Název Stavby dle SoD: Historická opěrná zeď v Roztokách, okres Praha - západ, silnice III/2421 III Název stavebního objektu/provozního souboru (SO/PS): SO 101 Komunikace (KSÚS)	Číslo SO/PS / / pořadí Změny SO/PS: SO 101/ 1	Číslo ZBV: 4.3
---	---	-----------------------

Změnový list

Předmět Změny: Změna konstrukce vozovky a jejího odvodnění v horní části OZ (ul. Nádražní)

VZOROVÉ PŘÍČNÉ ŘEZY

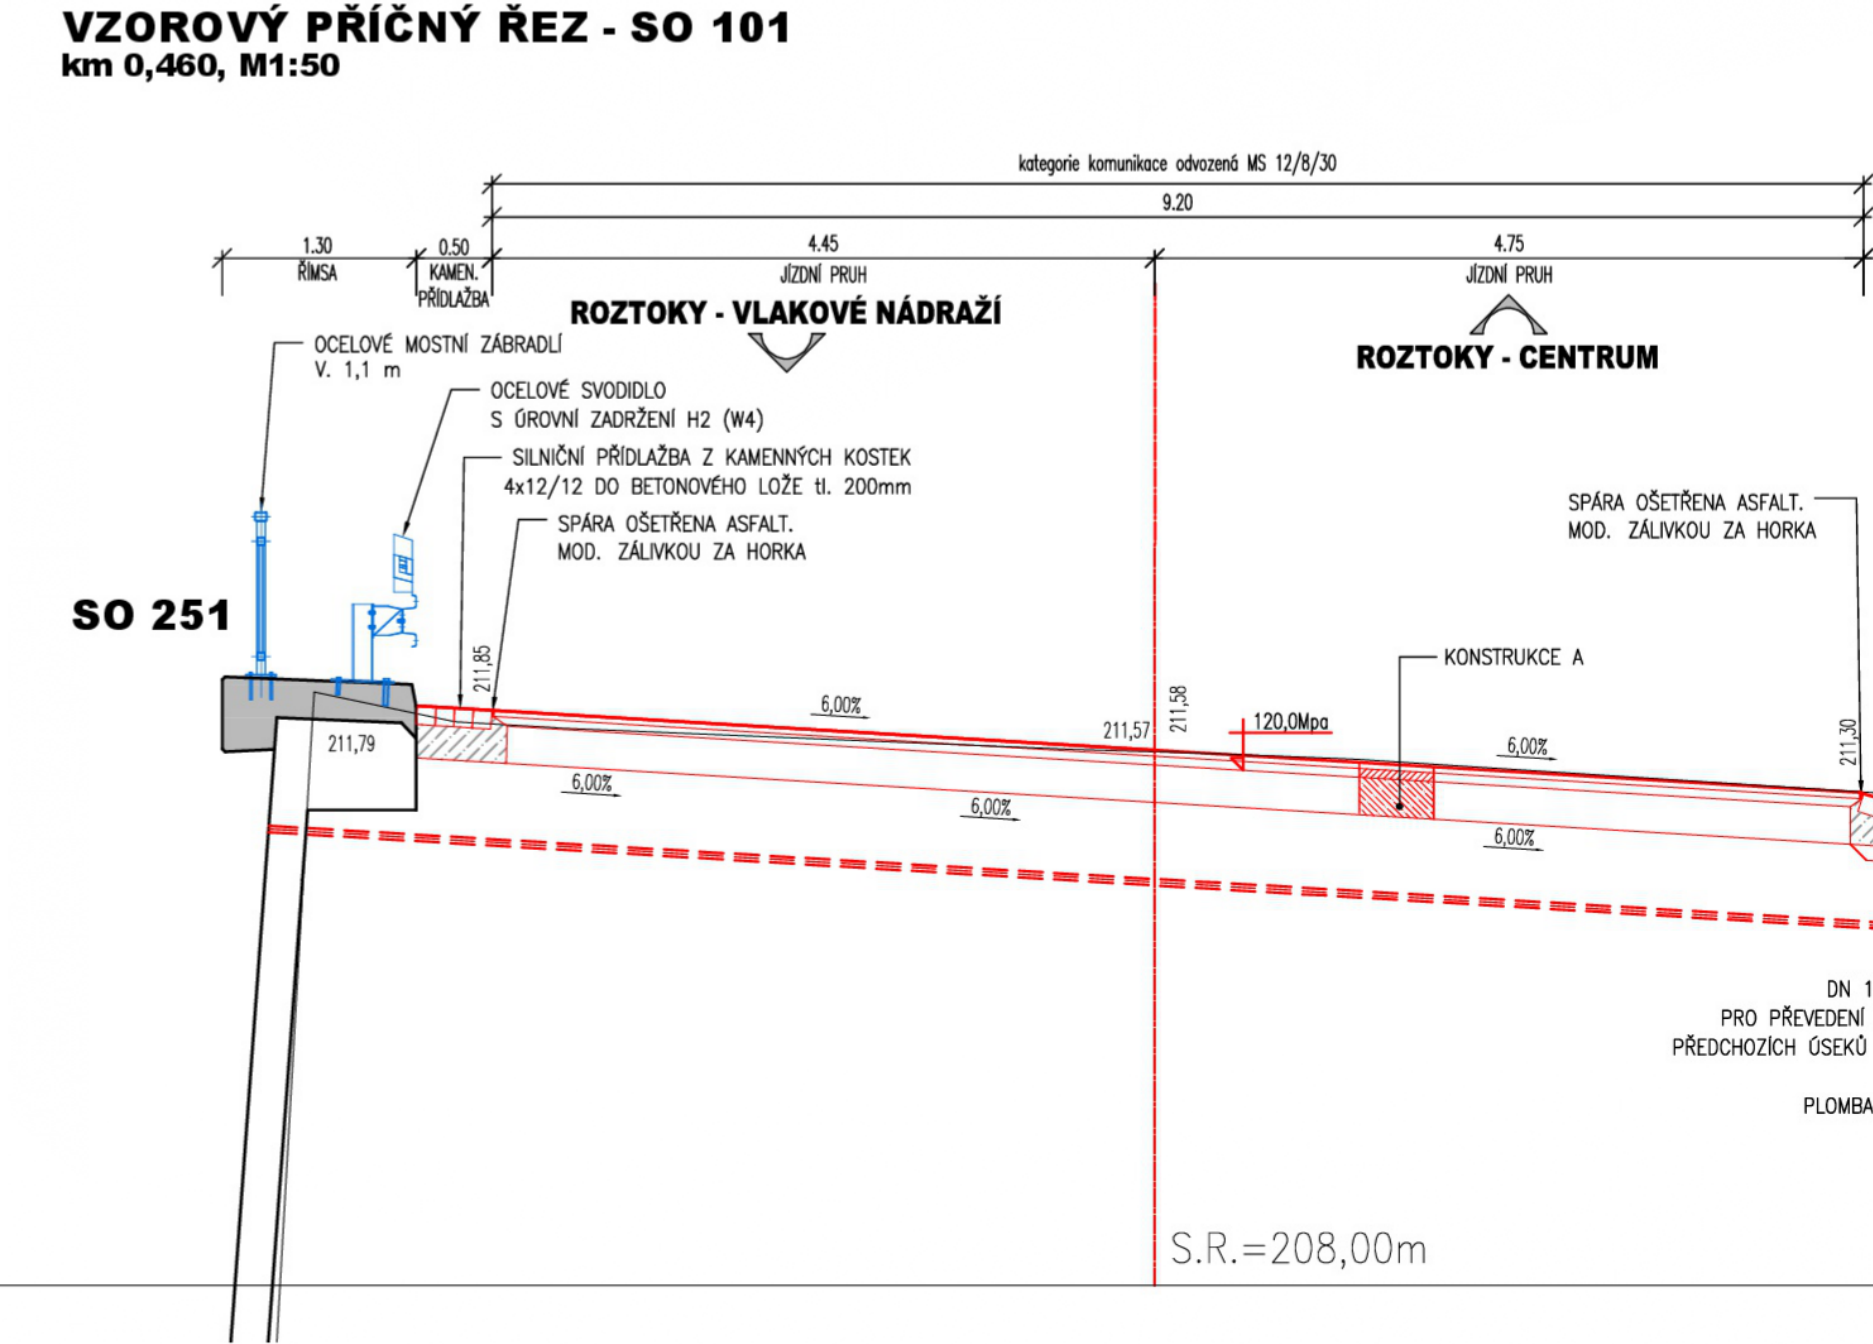
Zhotovitelem navržená recyklace za studena podkladních vrstev vozovky zemní frézou je pro autorský dozor akceptovatelná. Změnové řešení je dokonce technicky výhodnější, než řešení navržené v zadávací dokumentaci, kde nebyla recyklace za studena navržena z důvodu nedoporučení oslovenými stavebními firmami (jednotné stanovisko tří oslovených dodavatelů s argumentem příliš malé délky řešeného úseku pro nasazení technologie recyklace). Výhodou recyklace za studena bude kompaktní řešení použité i v projektu rekonstrukce vozovky v navazujících úsecích (PÚDIS).

Z odebraných vzorků stávajících podkladních vrstev a jejich laboratorních rozborů byla navržena recyklace podkladních vrstev za studena. Návrh počítal s rozdrčením nehomogenního štětu ve stávající konstrukci vozovky na místě skalní mobilní frézou na frakci kameniva, která následně umožní provést recyklaci za studena podkladních vrstev vozovky zemní frézou. Jedná se o změnu technologie provádění konstrukčních vrstev vozovky za dodržení elementárních kvalitativních parametrů navržené konstrukční skladby celé vozovky podle Zadávací Dokumentace.

KONSTRUKCE A - NOVÁ KONSTRUKCE VOZOVKY			
asfaltový beton pro ohrubné vrstvy	ACO 11+ 50/70	40 mm	ČSN EN 13108-5
spojovací postřik mod. asfaltovou emulzí v množství zbytkového asfaltu	PS-C	0,3 - 0,6 kg/m2	ČSN 73 6129
asfaltový beton pro podkladní vrstvy mod.	ACP 16+ 50/70	60 mm	ČSN EN 13108-1
infiltrační postřik asfaltovou emulzí v množství zbytkového asfaltu	PI-C	0,6 - 1,0 kg/m2	ČSN 73 6129
recyklovaná vrstva	RS 0/45 C (na místě)	250 mm	ČSN EN 14227-1
CELKEM (Hv)		350 mm

SITUACE POZEMNÍ KOMUNIKACE

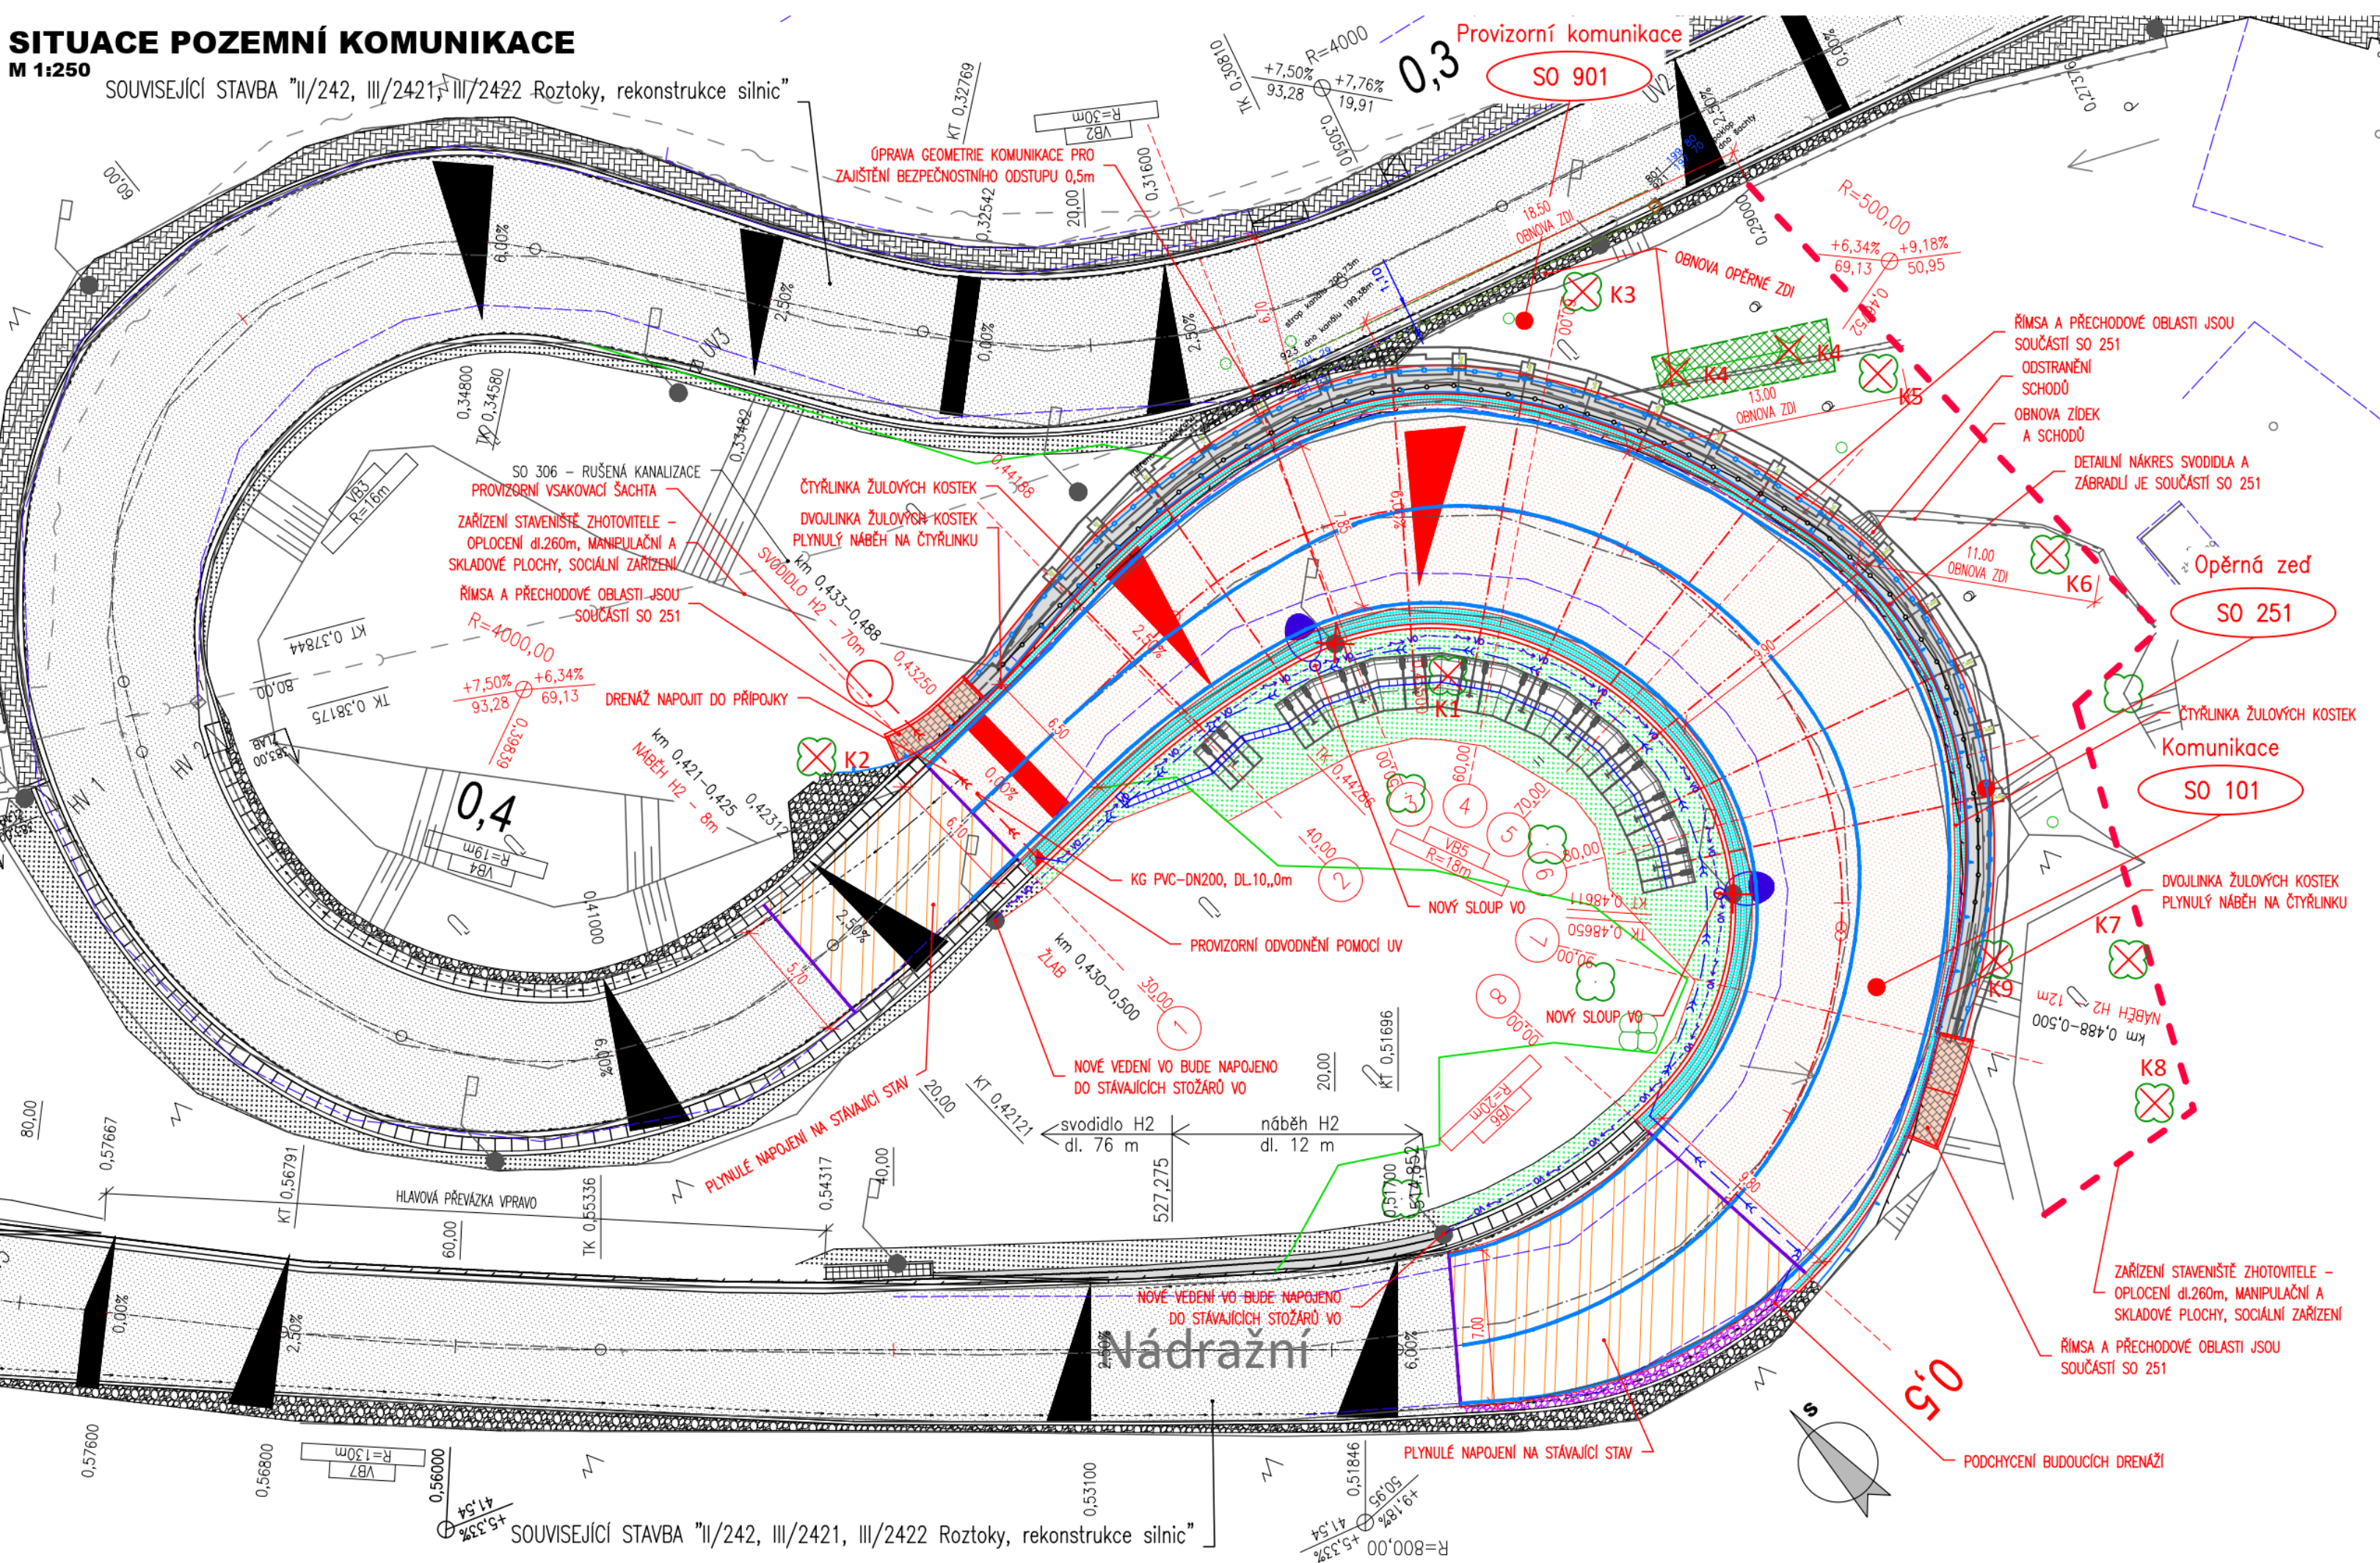
Uliční vpust' nahrazuje zadávací dokumentací navržené ukončení drenáže komunikace (koncová šachta) a posiluje odvodnění komunikace podél obrub v místě deviátorů.

Dále pak dochází ke změně odvodnění povrchu vozovky a doplnění výplňových betonů v komunikaci v rámci dodatečné výstavby deviátorů vč. doplnění jedné uliční vpusti v rámci bezpečného odvedení srážkových vod.
